PARC ÉOLIEN DU MOULIN

Commune de Lignières et de Laboissière-en-Santerre
Département de la Somme

**MÉMOIRE EN RÉPONSE À L'AVIS DE LA
MRAE DU 06/06/2019**

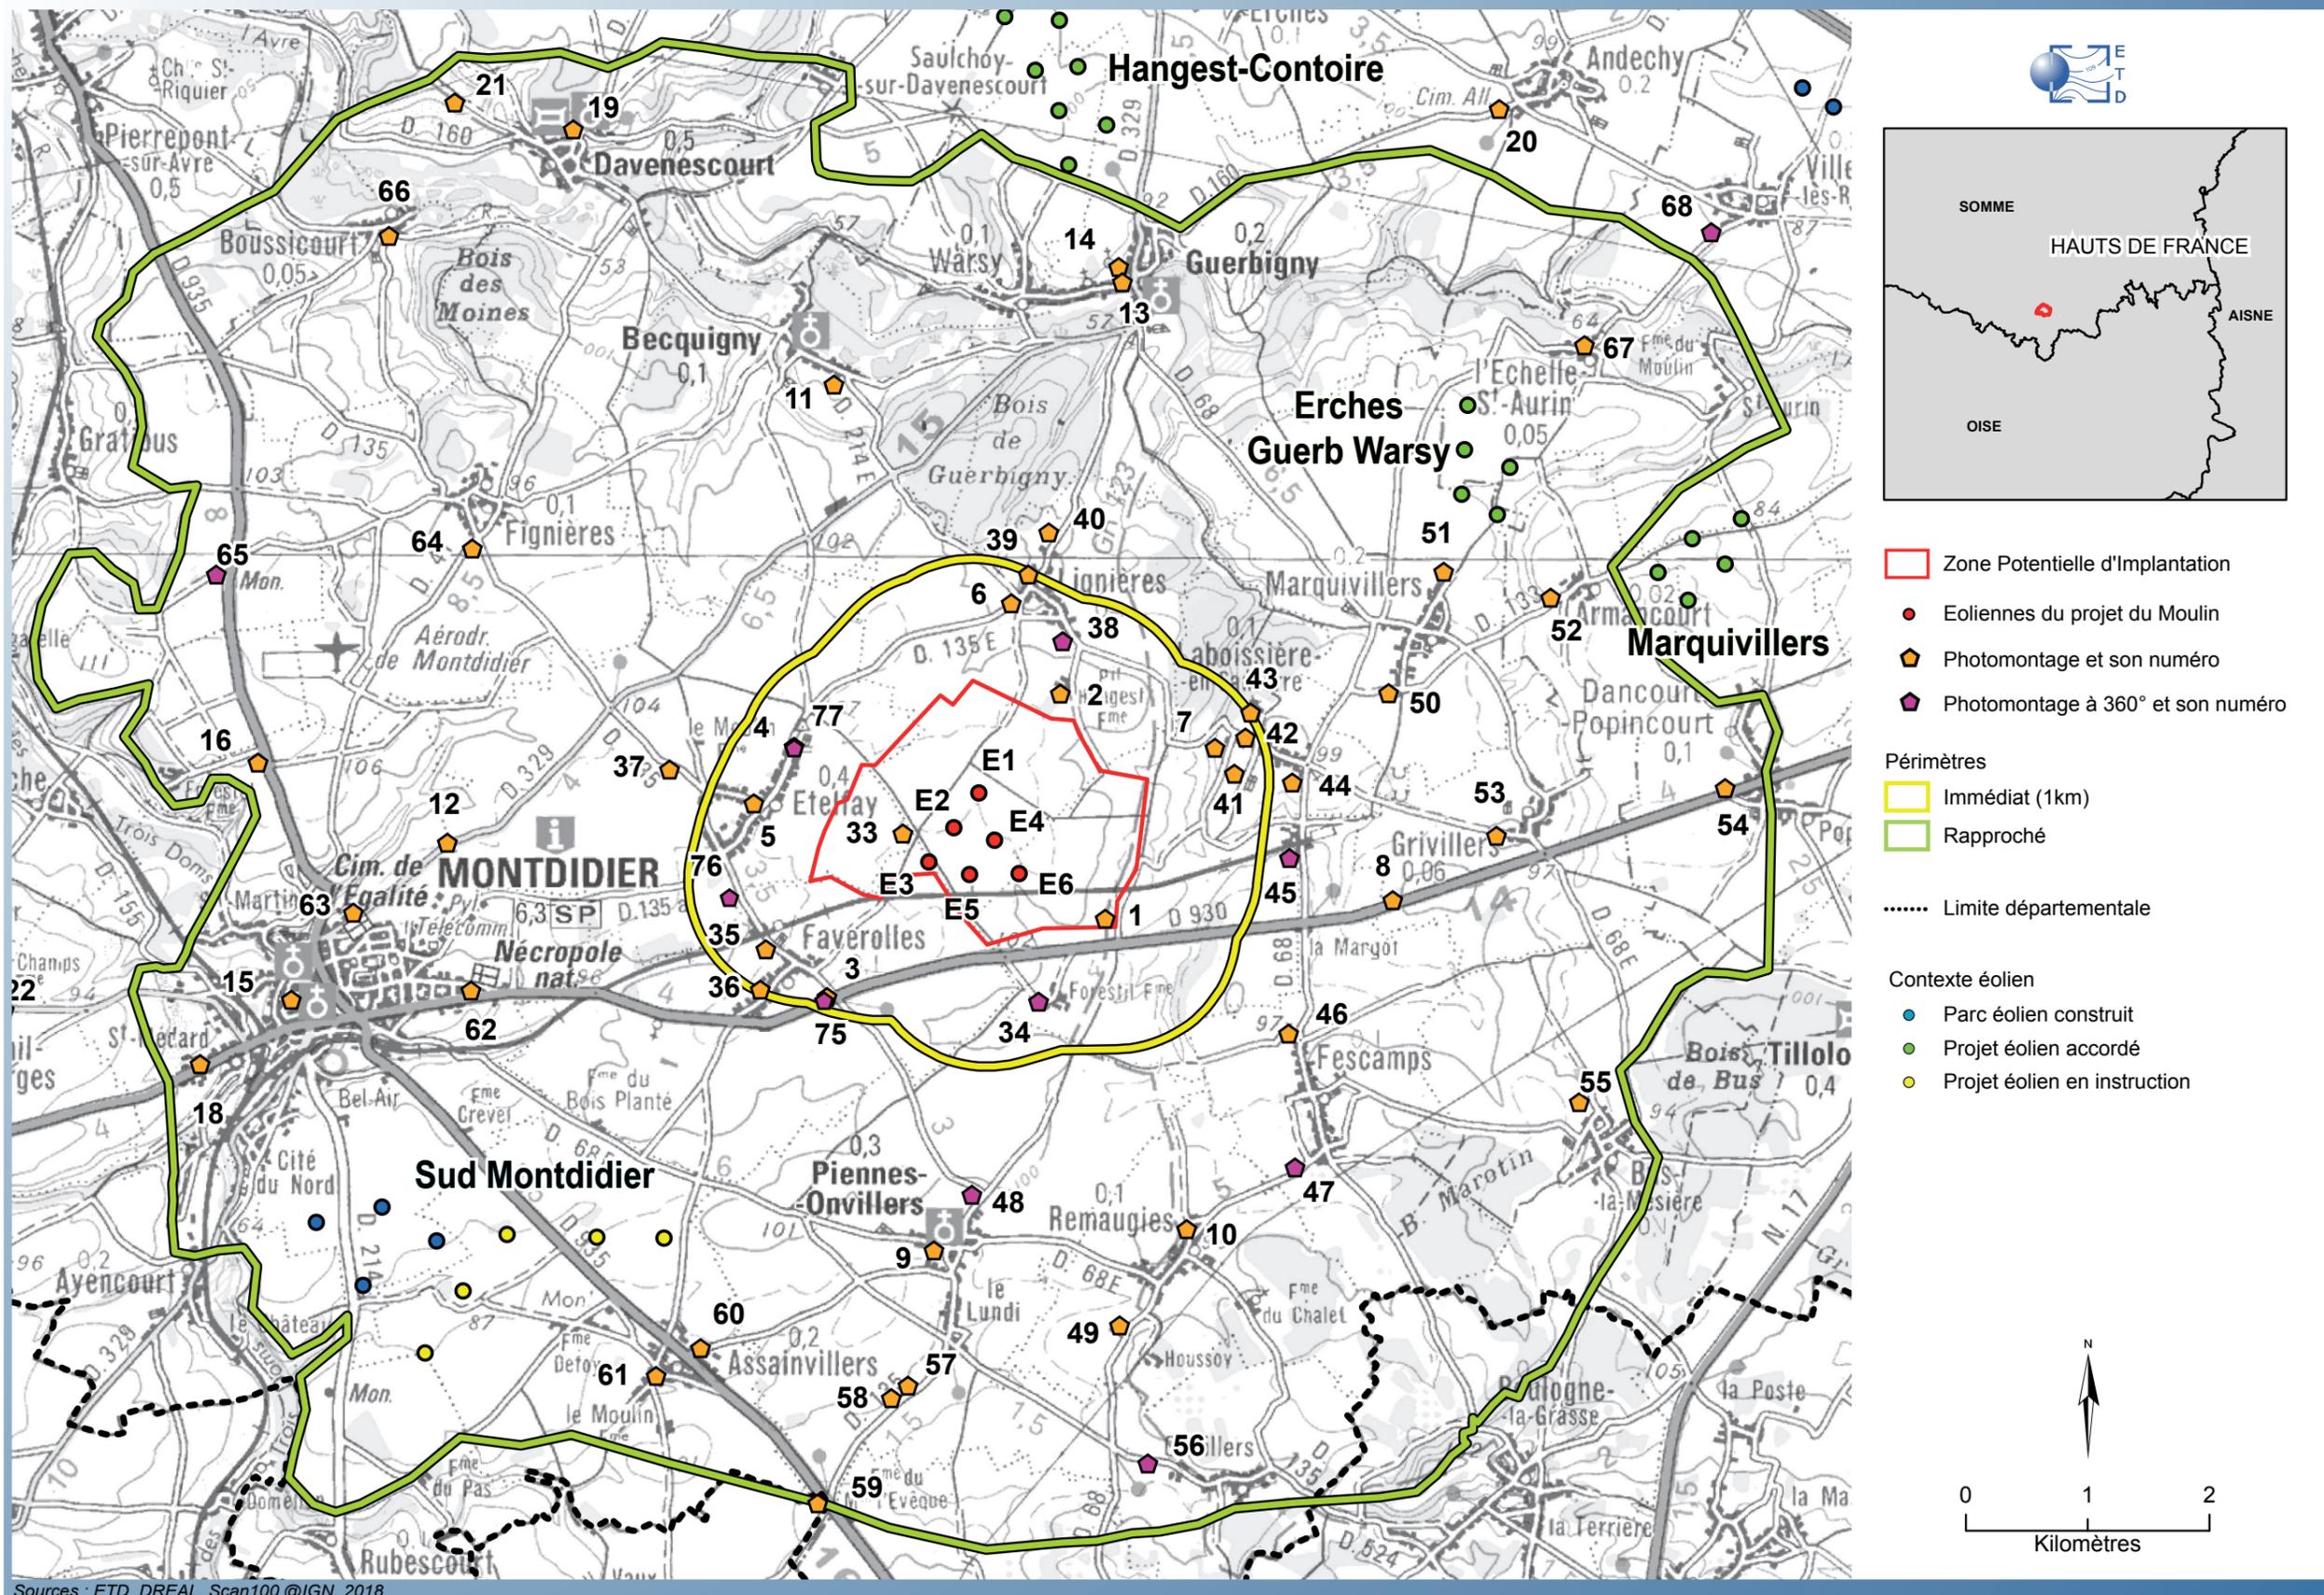
Dans le cas du bourg d'**Etefay**, plusieurs **habitations** sont présentes **dans l'est du bourg, entre la route RD135e et un chemin «en tour de bourg»**. Ces maisons sont **bâties le long de la RD135e avec des jardins et des vergers à l'est** en direction du projet éolien. De même, dans le cas de **Faverolles**, **les maisons du nord-est du bourg** sont bâties **en bordure de la route RD135 avec des jardins arborés** en direction du projet éolien (cf. photographie aérienne des deux bourgs ci-contre).

Il est proposé en **mesure de réduction** de mettre en place une **banque de végétaux auprès de ces habitants pour planter dans leur jardin (nord-est de Faverolles, est d'Etefay) et de planter une haie le long du chemin à l'est d'Etefay** dans **l'objectif de renforcer le premier plan végétal existant dans les vues en direction du projet éolien depuis ces maisons** (ces arbres n'ont pas pour objectif de masquer les éoliennes).

Mesure proposée: plantation d'une haie type bocagère le long du chemin en tour de bourg Est d'Etefay (environ 900m linéaire).
Végétaux de la palette végétale locale (feuillus pas de conifères).

Coût estimatif de la mesure proposée : 9000 euros HT

Mesure proposée: mise à disposition d'arbres et arbustes aux habitants de l'Est du bourg d'Etefay et du Nord-Est du bourg de Faverolles (environ 30 habitations).

Coût estimatif de la mesure proposée : 7500 euros HT

Photomontage 75, depuis la RD930 au sud de Faverolles. Photomontage à 360°

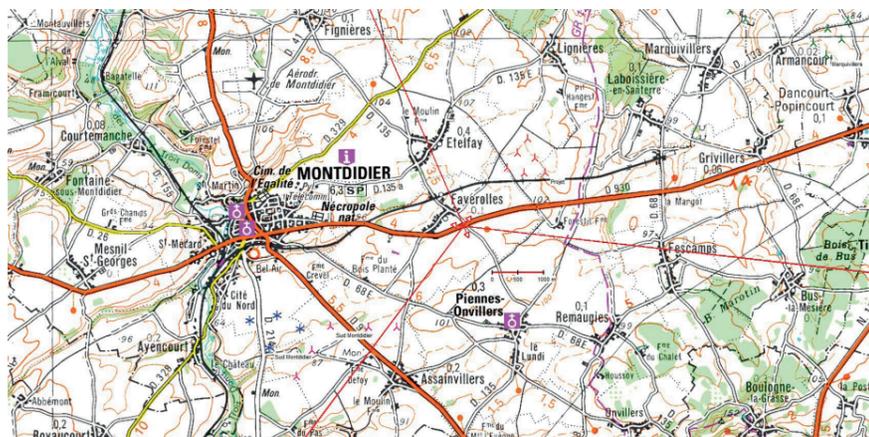
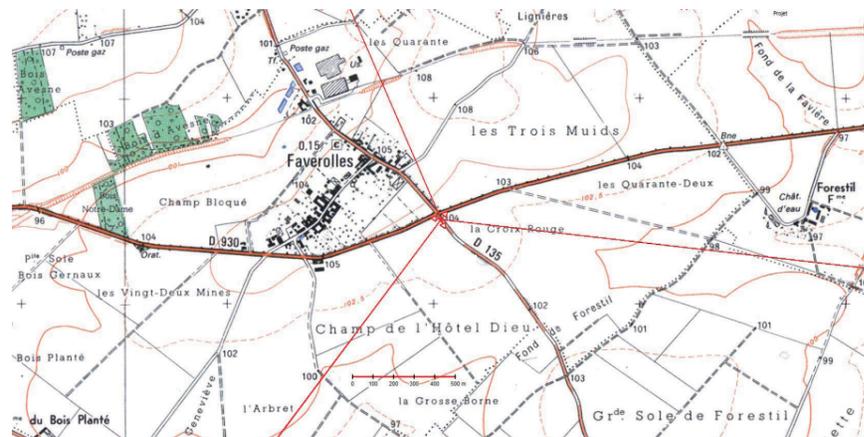
Cependant **depuis ces bourgs, les parcs inventoriés** (parcs existants, accordés et en instruction) sont perçus **en vue lointaine sauf ceux du Sud Montdidier** localisés à des distances entre 2 et 4 km au sud-ouest. Le **projet du Moulin** s'inscrit **dans les vues vers l'est à des distances d'environ 1,5 km**, créant un **parc éolien plus proche que les autres parcs présents à l'est** (parc de Marquivillers à environ 6 / 8 km, parcs autour de Roye à environ 10 / 11 km...). Les photomontages informent que les **composantes paysagères** que sont le bâti, les ondulations du relief et la végétation interviennent dans la perception des parcs éoliens, **limitant alors l'effet de saturation potentiel indiqué par les calculs d'indices effets cumulés théoriques**. **Sur chacun de ces trois photomontages réalisés, tous les parcs inventoriés ne sont pas visibles**.

Ce photomontage illustre la vue sur le projet depuis la sortie sud du bourg de Faverolles au carrefour de la RD135 et de l'axe routier principal D930 qui relie Montdidier à Roye. La vue est dégagée et lointaine sur les champs cultivés.

Le projet s'inscrit dans le paysage de grandes cultures en regardant vers l'est. Les 6 éoliennes sont visibles dans leur entier (mât + rotor), et dans cette perception immédiate (< 2 km) leur échelle est supérieure à celle des bosquets ponctuant le plateau. Le projet se lit en inter-visibilité avec d'autres parcs éoliens en arrière-plan vers l'est. Le parc de Marquivillers est le plus proche, à environ 6,5 km. Les autres parcs éoliens sont plus lointains (> 10 km), avec notamment les parcs de l'Ouest Royen et du Sud de Roye.

Le résultat théorique des calculs d'indices présents dans l'étude est donc à nuancer, certains parcs n'étant pas ou peu visibles. Pour mémoire, la carte et le diagramme de répartition théorique des parcs éoliens autour de Faverolles sont repris ci-contre (cf. page 223 du volet paysager). Ce **photomontage à 360°** rend compte des **vues lointaines des autres parcs vers l'est, le sud et le sud-ouest**, avec uniquement les **parcs de Sud Montdidier en vue proche à environ 2,5 km vers le sud-ouest et le projet du Moulin à environ 1,4 km vers l'est**. Les autres parcs éoliens sont distants de **plus de 5 km**.

Le **projet crée un nouveau parc éolien plus proche** de l'observateur par rapport aux parcs inventoriés, **en regardant vers l'est**. Cependant il reste **ponctuel dans cette vue dégagée sur le plateau** (parc à géométrie lisible en 3 groupes de 3, 2 et 1 éoliennes, **angle occupé par le projet d'environ 21°** dans ces vues ouvertes sur le plateau).
